Cde. Resol. C.D. N° 23/2018 “Solicitud de informe sobre Obra:  
“Repavimentación con hormigón de la calle Hipólito Yrigoyen””

ARTÍCULO 1º.- SOLICITAR al Departamento Ejecutivo Municipal que, en los términos de la Ordenanza N° 2487, remita a este Concejo Deliberante la siguiente información referida a la obra "Repavimentación con hormigón de la calle Hipólito Yrigoyen":

**Ref.: "REPAVIMENTACIÓN CON HORMIGÓN DE  
CALLE HIPÓLITO YRIGIYEN", EXPTE. OP – 5676 /  
2017, s/RESOLUCIÓN CD N° 23/2018.-**

### DISEÑO PAQUETE ESTRUCTURAL

Figura N° 01: Relación entre C.B.R. y k

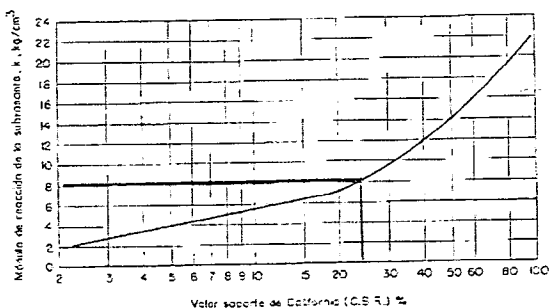
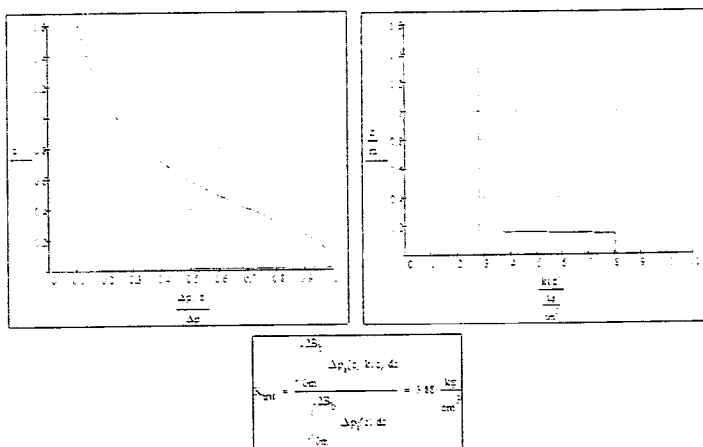
Se adopta como subrasante suelo tipo limoso arcilloso estableciendo el valor del módulo de reacción de 2,80 kg/cm<sup>2</sup>.

Módulo de reacción del conjunto para el diseño 3,90 kg/cm<sup>2</sup> (adoptado por recomendación del Instituto del Cemento Portland).

Valor soporte mínimo (C.B.R.) adoptado para Base Granular: 25 (de Figura N°01 se obtiene kbase = 8 kg/cm<sup>2</sup>)

Figura N° 02: Ábaco para el proyecto de espesores

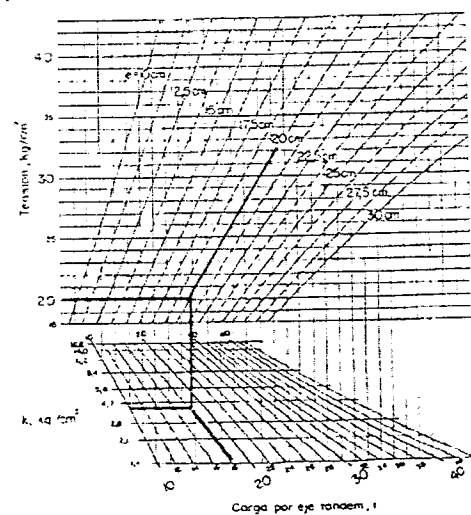
De la Figura N° 1 ingresando con Carga por eje tandem 17.6 ton e intersectando con Módulo de Reacción 3.90 kg/cm<sup>2</sup>, se traza la vertical hasta su intersección con la línea de espesor de pavimento 20cm y mediante su proyección horizontal, se obtiene tensión debido a la carga de 20 kg/cm<sup>2</sup>.

Dicha tensión es inferior a  $0.50 \times 45 = 22.50$  kg/cm<sup>2</sup>, por cuanto el número de repeticiones que provocan la falla es ilimitada.

En virtud del análisis efectuado, el paquete estructural previsto en la documentación licitatoria, satisface los requerimientos mínimos de resistencia y durabilidad. Ergo lo expuesto, durante el desarrollo de la obra y principalmente durante la ejecución de la excavación en caja, se deberá verificar la uniformidad de calidad de suelo en todo el ancho de la obra a ejecutar, a fin de garantizar el soporte uniforme para la base y pavimento.

Figura Nº 01: Relación entre C.B.R. y k

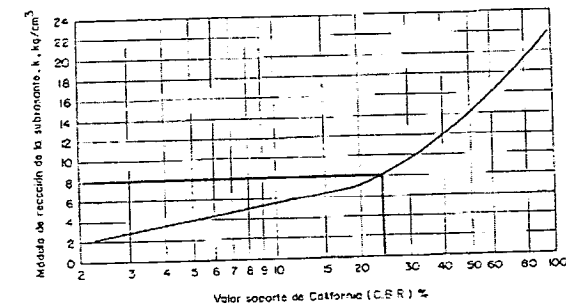
Se adopta como subrasante suelo tipo grava arenosa estableciendo el valor del módulo de reacción de 8.00 kg/cm<sup>2</sup>.

Módulo de reacción del conjunto para el diseño 8.00 kg/cm<sup>2</sup>.

Valor soporte mínimo (C.B.R.) adoptado para Base Granular: 25 (de Figura Nº01 se obtiene kbase = 8 kg/cm<sup>2</sup>)

Figura N° 02: Ábaco para el proyecto de espesores

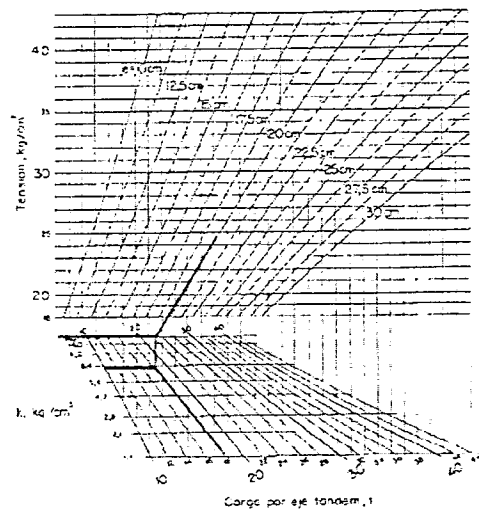
De la Figura N° 1, ingresando con Carga por eje tandem 17.6 ton e intersectando con Módulo de Reacción 3.90 kg/cm<sup>2</sup>, se traza la vertical hasta su intersección con la línea de espesor de pavimento 20cm y mediante su proyección horizontal, se obtiene tensión debido a la carga inferior a 18 kg/cm<sup>2</sup> estimando por extrapolación 16 kg/cm<sup>2</sup>.

Dicha tensión es inferior a  $0.50 \times 45 = 22.50$  kg/cm<sup>2</sup>, por cuanto el número de repeticiones que provocan la falla es ilimitada.

En virtud del análisis efectuado, el paquete estructural previsto en la documentación licitatoria luego del mejoramiento de la subrasante, satisface los requerimientos mínimos de resistencia y durabilidad.
